Deckblattverfahren 01, Planänderung 02

Wilhelmshaven- Anbindungs-Leitung - WAL

Antrag auf Planänderung vor Beschlusserlass
nach § 73 Abs. 8 VwVfG

Geänderte Leitungseinbindung in die NETRA

Abbildung 1: Planänderung 02, Einbindung NETRA

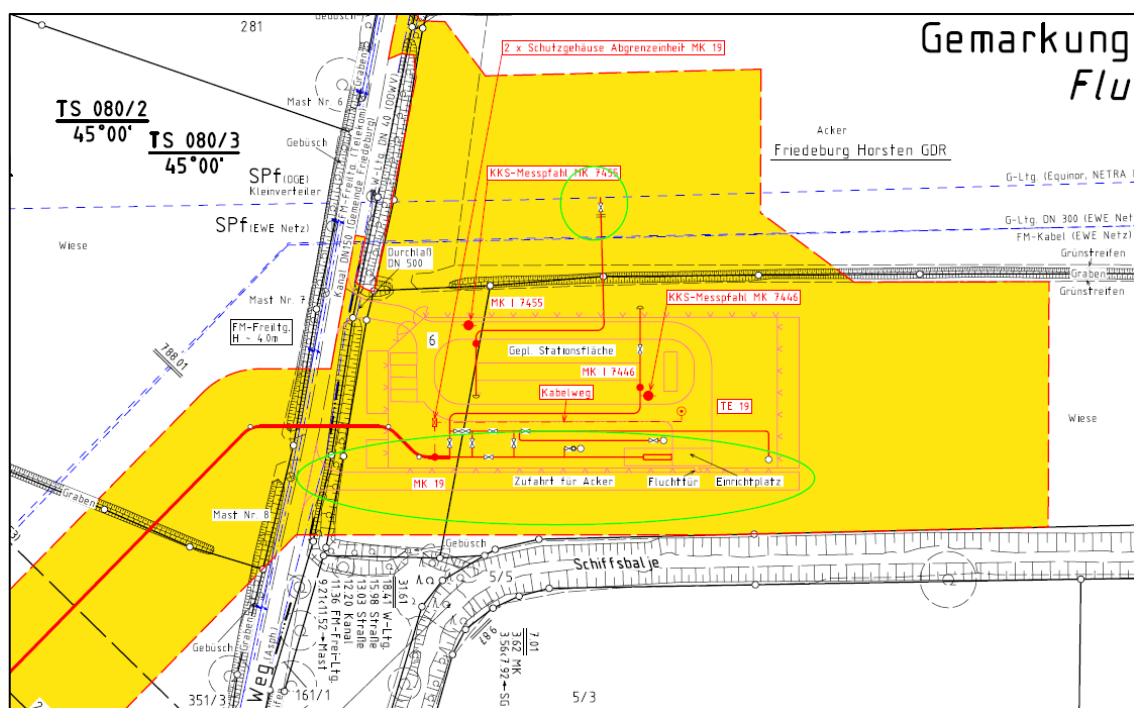
Die Leitungsführung der Anbindungsleitung zur NETRA (Ltg.59) muss gegenüber der Ursrungsplanung angepasst werden.

Durch die Ermittlung des Leitungsbestandes der NETRA hat sich herausgestellt, dass die ursprünglich geplante Anbohrstelle in hoher Tiefenlage und im Bereich eines Bogens liegt. Eine Anbohrung ist daher an dieser Stelle technisch nicht realisierbar. Die NETRA wurde im Bereich des Butener Wegs mittels sogenannter Baustellenbögen verlegt, sodass der früheste Anbohrpunkt an die nun geplanten Stelle verschoben werden muss. Für die Anbohrung und Verbindung der WAL mit der NETRA wird ein gerades Stück Rohr benötigt. Dies ist bei dem neuen Anbohrpunkt gem. Abbildung 1 der Fall. Neben der Anbohrung an die NETRA ergibt sich eine weitere Änderung der Zufahrt. Nach Abstimmungen mit den Eigentümern erfolgt aufgrund der beengten Verhältnisse zwischen bestehender Zufahrt und dem Graben eine Verschiebung der Zufahrt in Richtung Norden. Für die neu zu errichtende Zufahrt ist eine Verrohrung des Fenner Grabens als Gewässer II. Ordnung erforderlich.

Vor dem Hintergrund der nunmehr erforderlichen Verrohrung des Fenner Grabens wird für diese Maßnahmen die wasserrechtliche Genehmigung nach § 36 WHG i.V.m. § 57 NWG als in die Planfeststellung einzuschließende Entscheidung beantragt. Für den Durchmesser der Verrohrung werden die Vorgaben der Sielacht Bockhorn-Friedeburg sowie der Unteren Wasserbehörde des LK Wittmund bei der Umsetzung berücksichtigt.
